**PREVOST**

CAMPAGNE DE RAPPEL

CR13-01

DATE : JANVIER 2013	SECTION : 10-Essieu Avant
SUJET :	SUPPORT DE BRAS RADIAL

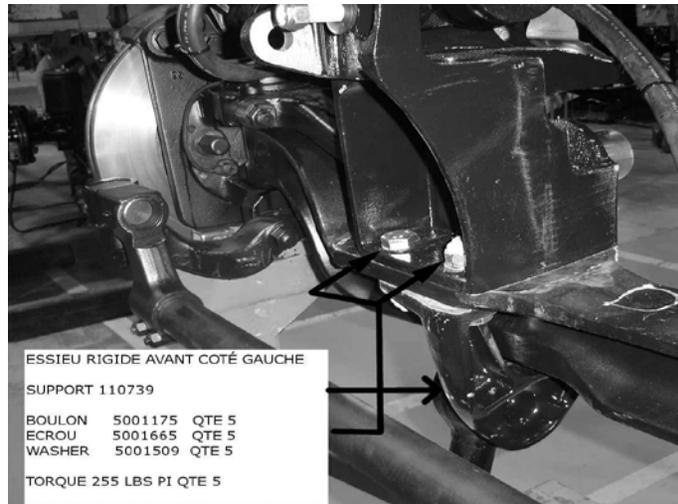
1. Sur la suspension rigide avant, du côté gauche (côté rue), vérifier le numéro de coulée du support de bras radial 110739 dans la cavité indiquée.

2. Si le numéro de coulée est **11048**, la pièce doit être remplacée.

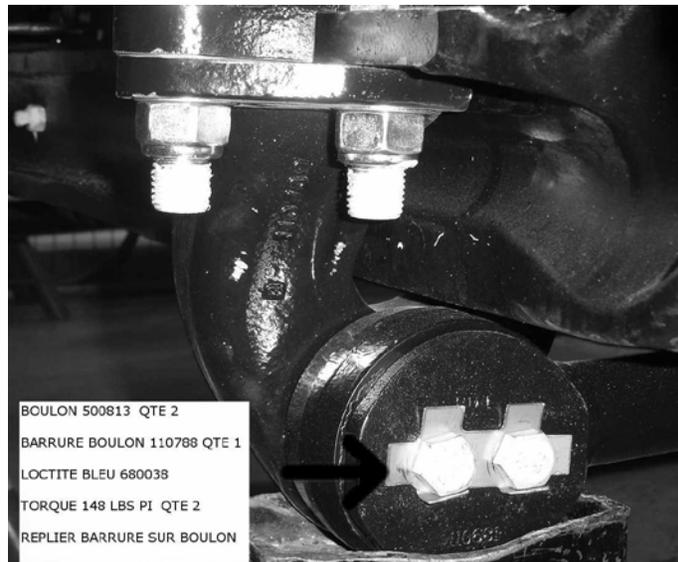
3. Retirer le support et la bras radial.
4. Jeter la quincaillerie.
5. Installer la pièce de remplacement avec de nouveaux boulons rondelles et écrous.
6. Les filets et les trous doivent être secs et propres.
7. Serrer au couple spécifié.
8. Enduire de Tectyl 680064 les boulons et écrous.

9. Installer le bras radial sur le nouveau support.
10. Les filets et les trous doivent être secs et propres.
11. Appliquer du Loctite bleu 680038.
12. Serrer au couple spécifié.
13. Plier la barrure sur la tête de boulon.
14. Effectuer un alignement du véhicule.
